久喜市液状化対策検討委員会 第4回

1. 前回までの指摘事項について
2. アンケート集計報告
3. 南栗橋地区地質調査の結果
4. 対象地震動設定
5. 液状化対策工法比較

1. 前回までの指摘事項について

10cmの圧密沈下量以下となる水位低下量

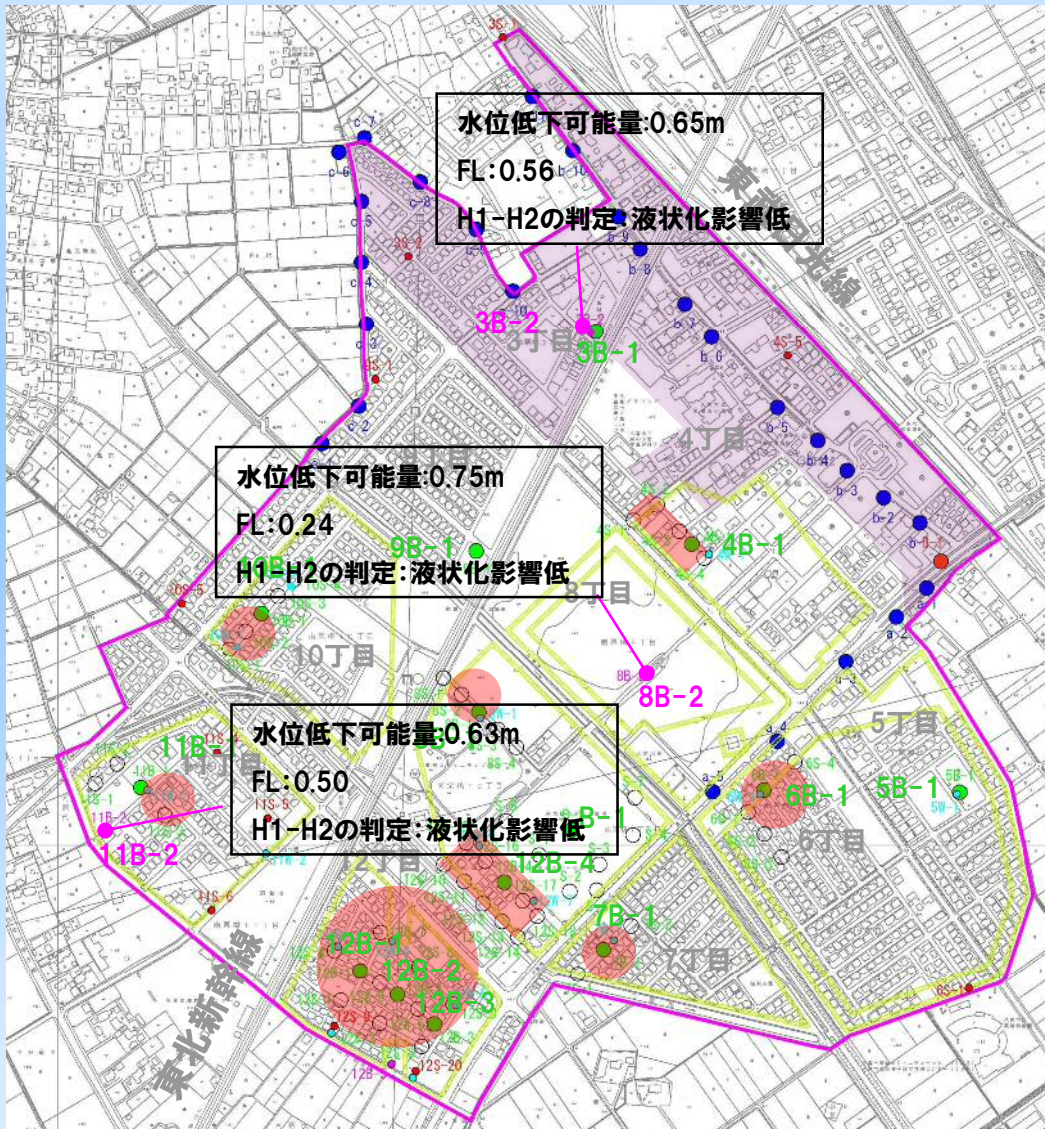
項目	発言者	内容	回答
対策 検討 (第3回)	古関委員	過圧密を利用して地下水位少しだけ低下させて沈下を抑えられないか	計算上、過圧密を考慮している 「建築基礎構造設計指針」では、沈下量は10cm以下と定められているため、10cm以下となる水位低下量を算出する

沈下量10cm程度とするには、0.65m程度の地下水位低下に抑える必要がある。ただし、地震への対応として考える場合は詳細な検討が必要

地表面沈下量(H6~H23)

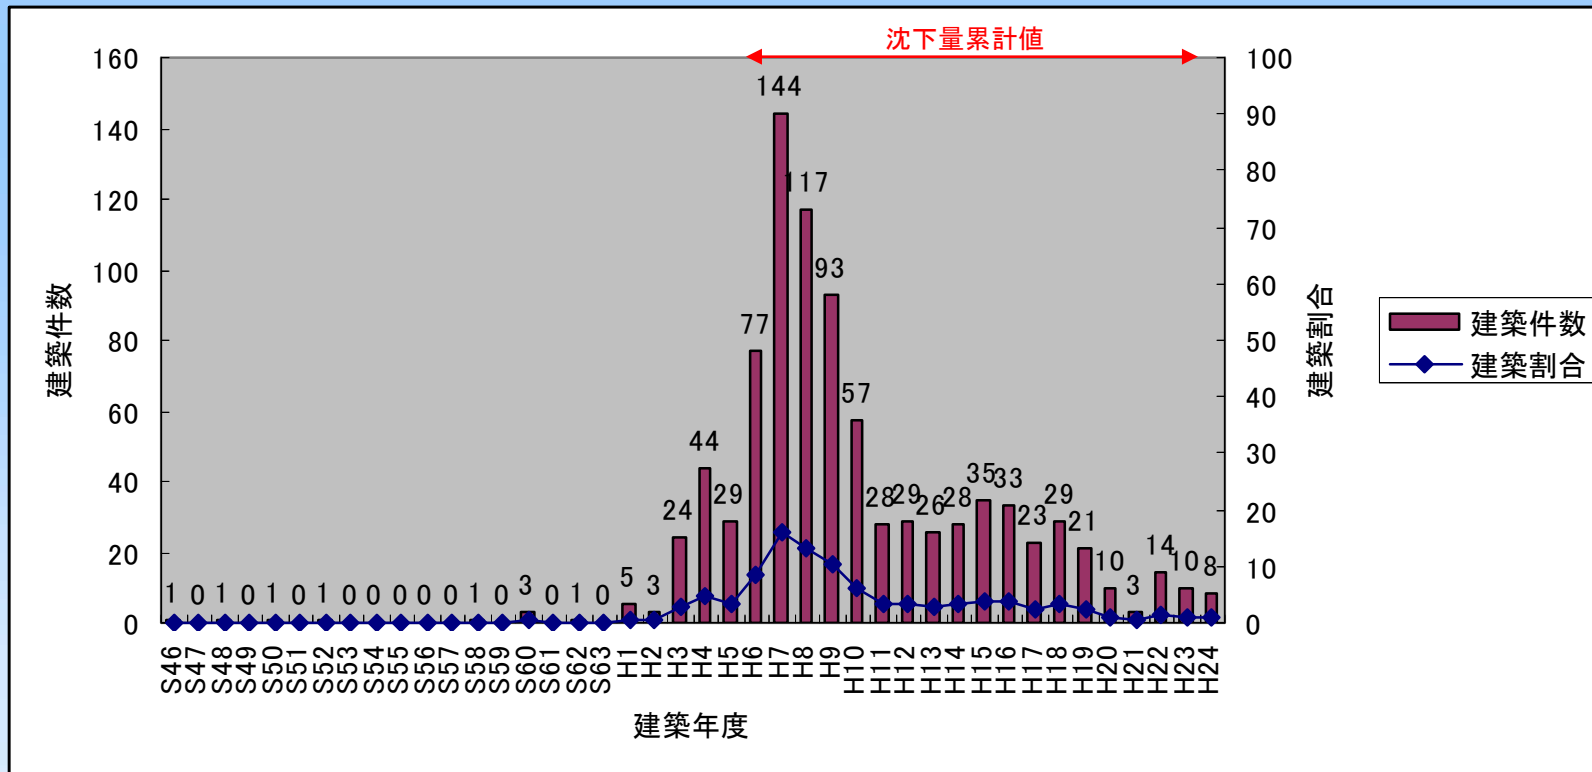
項目	発言者	内容	回答
対策 検討 (第3回)	古関委員	家屋が建ちだしてから平均的に何cm全体が沈んでいるかというデータとその結果として家屋によっては傾いてしまって困った例があったのか	アンケートによる家屋建築年数は平成3年くらいからが多くなっており、各年データとして記録されている平成6年からの累計沈下量を記載する 南栗橋周辺の沈下データでは16cm～35cm程度の沈下量を記録している 地盤沈下により家屋が傾いて困った例については確認できていない 不等沈下による路面の補修は適宜行っている

地質状況(液状化判定:As層FL値)

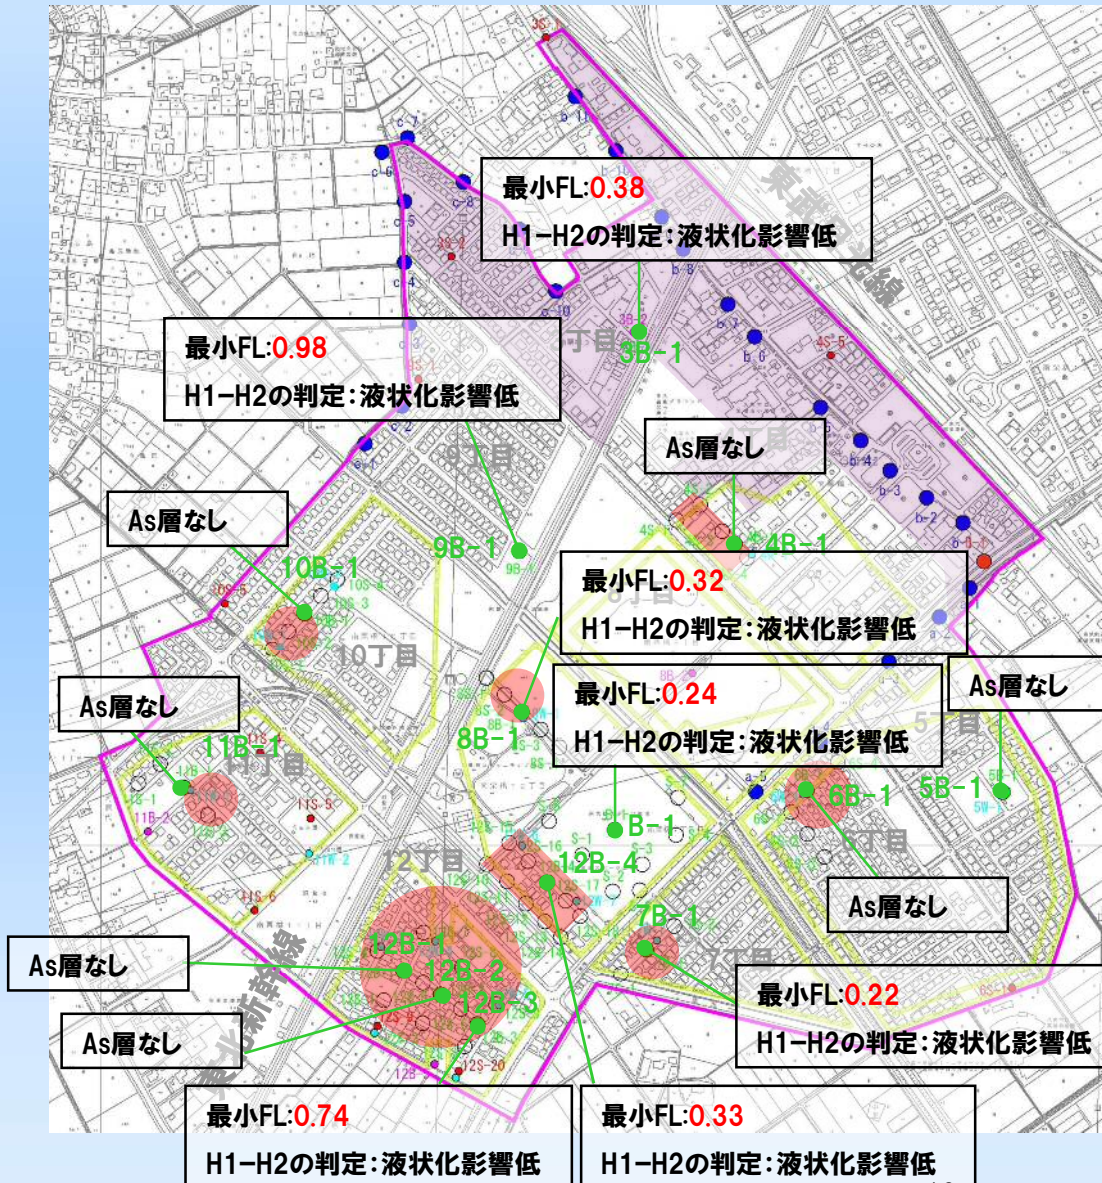
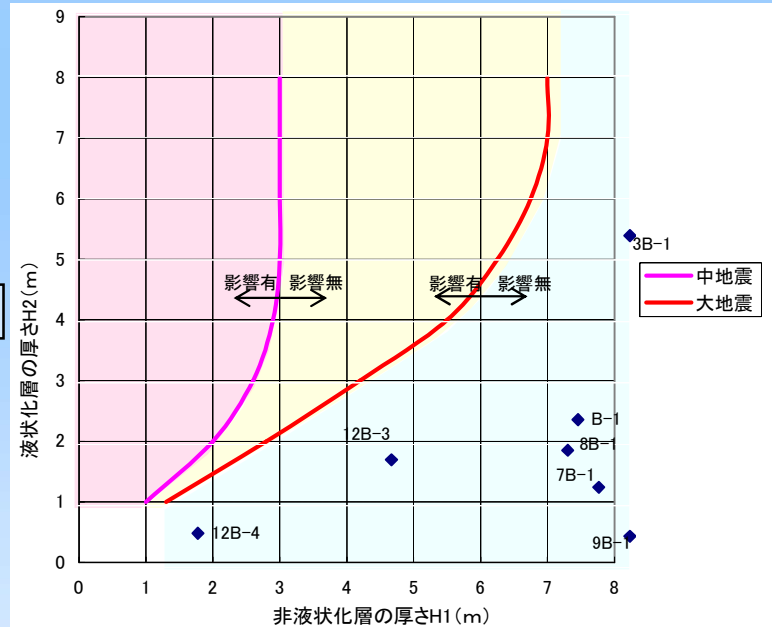
項目	発言者	内容	回答
対策検討 (第3回)	古関委員	As層は液状化の対象層とするか	As層は350galの地震動に対して、液状化の影響が地表面に達する可能性が低いことからAs層は液状化対策の対象層としない

M7.5-350galに対するAs層のFL値は1以下。
H1-H2の関係により液状化の影響が地表面に達する可能性が低い

- 1:M7.5-200gal 沈下量(cm)
- 2:M7.5-350gal 沈下量(cm)
- 3:M9.0-202gal 沈下量(cm)

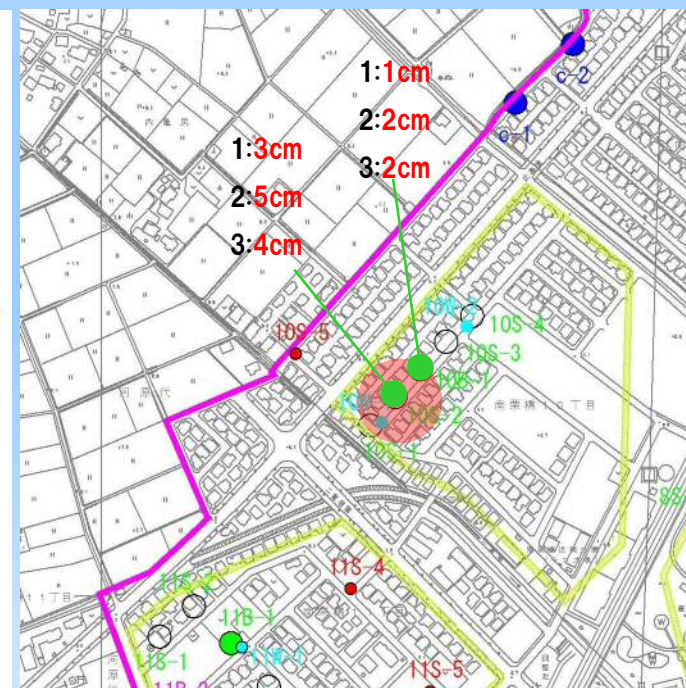
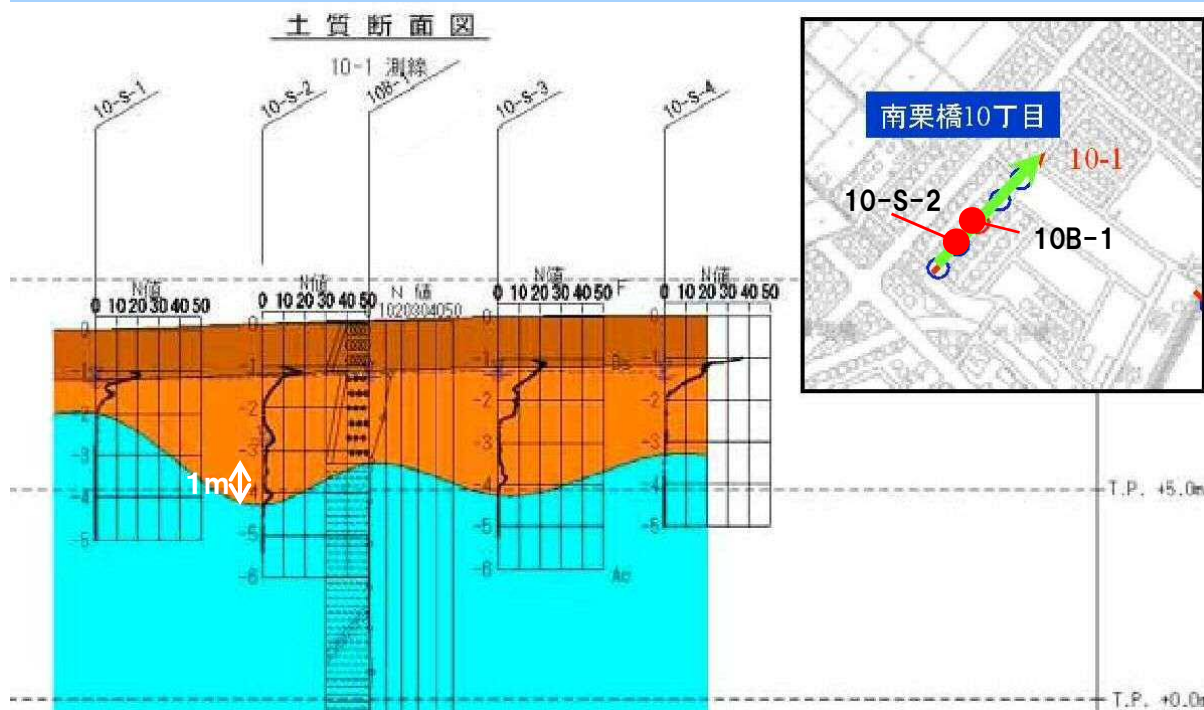
項目	発言者	内容	回答
対策検討 (第3回)	佐久間委員	10丁目の液状化による地盤の想定沈下量は小さい値となっているが、被害を受けた箇所の測定値を用いているのか	10丁目のボーリングデータにて計算していたが、より被災箇所に近接する10-S-2のBs層厚を考慮(1m増)して再計算を実施した
